ALPS処理水希釈放出設備及び関連施設の新設について

2022年1月27日

ALPS処理水の海洋放出設備の申請内容等に係る主要な論点（※）

※ALPS処理水審査会合（第3回）資料1-2

表 核種毎に告示濃度限度で放出した場合の内部被ばく評価結果（成人）
（0.001mSv/年を超える8核種を運用管理対象として選定）

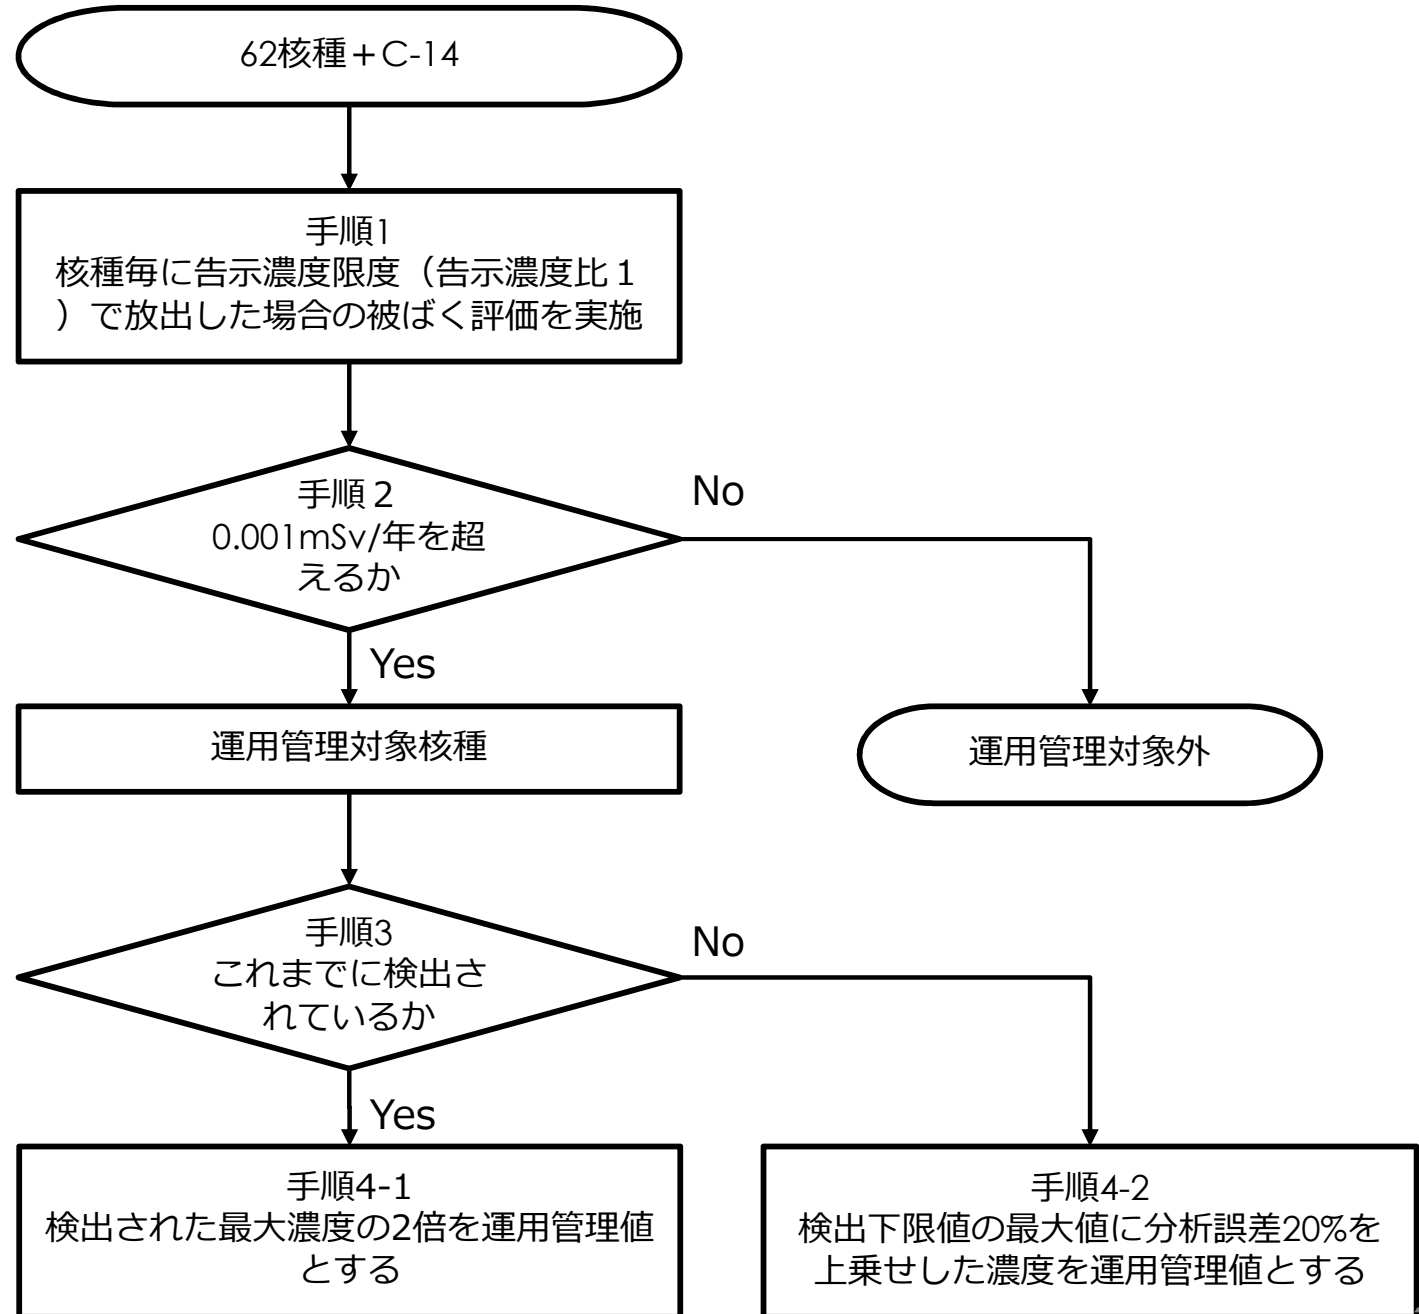
- 放射線影響評価報告書に記載された評価方法がIAEAの定める安全基準・ガイド等を参照し行われ、その評価結果が地域や生活環境等による人の年間被ばく量の変動範囲等に比べ十分に小さいものであることについての考え方を説明すること。
- ソースタームの設定のうち、放出管理上の上限値によるソースタームの設定については、運用管理対象核種の選定フロー等含めて、設定の根拠及びその妥当性を示すこと。また、海洋放出設備の年間稼働率の変動等も考慮し、トリチウムの年間放出量の変化に対する評価を説明すること。
- 拡散モデルについて、福島第一原子力発電所近傍の海域の拡散を再現していることの根拠を含め本評価に適用できるとする妥当性を説明するとともに、モデル化する範囲についても、モデル境界部での放射性物質の濃度を示すなどにより妥当性を説明すること。
- 移行モデルについてはその網羅性や評価から除外した移行モデルに対する考え方等、選定の考え方を説明すること。
- 被ばく経路についてはその網羅性や評価から除外した被ばく経路に対する考え方等、選定の考え方を説明すること。
- IAEA ガイド等の文献にない値を入力しているものについては、評価における不確かさについても考慮の上でその根拠及び妥当性を整理して説明すること。
- 潜在被ばくによる影響評価にあたっては、GSG-10 の図3のフローを用いずに評価している点に関して、潜在被ばく評価に用いたシナリオの設定根拠等を含めてその考え方を説明すること。

- ALPS処理水の放出は、告示濃度比の総和を基に管理される。しかし、同じ告示濃度比であっても、核種ごとに濃縮係数など環境中のふるまいは異なる。そこで、同じ告示濃度比で放出した場合に被ばく影響が相対的に大きい（=0.001mSv/年を超える）核種を選定し、これらに対して運用管理値（運用管理上の上限値）を設けることで、被ばくの低減を図ることとした。
- この結果から、告示濃度比あたりの被ばく影響が相対的に大きい上位8核種が運用管理値の限度で含まれ、かつ8核種の告示濃度比総和で1に足りない部分をその次に影響の大きい亜鉛65が占める仮想のALPS処理水を設定することで、最も保守的なソースタームによる放射線影響評価を実施した。

- これまでに検出されたことがある核種：検出値の最大値の2倍
- これまでに検出されたことがない核種：検出下限値の最大値の1.2倍
- これら8核種による告示濃度比総和は、0.32となる

⇒運用管理値を超えたALPS処理水については、63核種の告示濃度比総和が1未満であっても二次処理を行い、運用管理値未満とする

【公衆への放射線影響の程度】

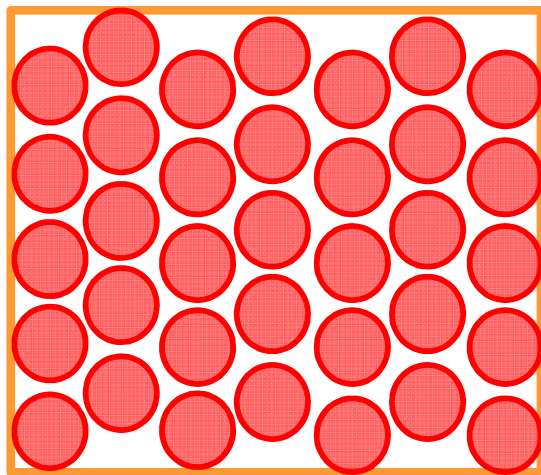
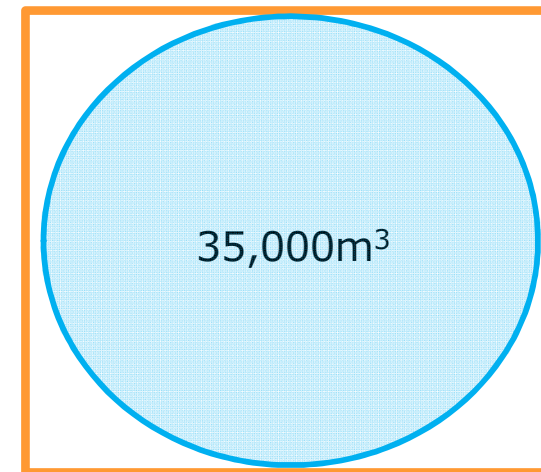
- 海洋放出設備を構成する構築物、系統及び機器ごとに、安全機能、安全機能喪失時の影響、基本仕様及びその設定根拠、主要構造、適用規格・基準等を整理して説明すること。

- 測定・確認用タンク※の機能喪失による公衆への放射線影響を評価した結果は、下記の通り。

地震によるタンクの滑動等により連結管等が損傷。当該損傷部からALPS処理水が漏えい。タンク内包水全てがタンク外に漏えい（タンク群と体積・高さが同じとなる1つの大型円柱形状で存在し続けると仮定）した場合の公衆への放射線影響。

直接線・スカイシャイン線による被ばく評価： $<1\mu\text{Sv}/\text{年}$ （最寄り評価点：No.70）

※：概算となるが、タンクの遮蔽が無くなった場合、1.25～2.0倍程度、敷地境界に与える影響が上昇すると想定。保守的に2.0倍で計算しても最寄り点への影響は軽微。
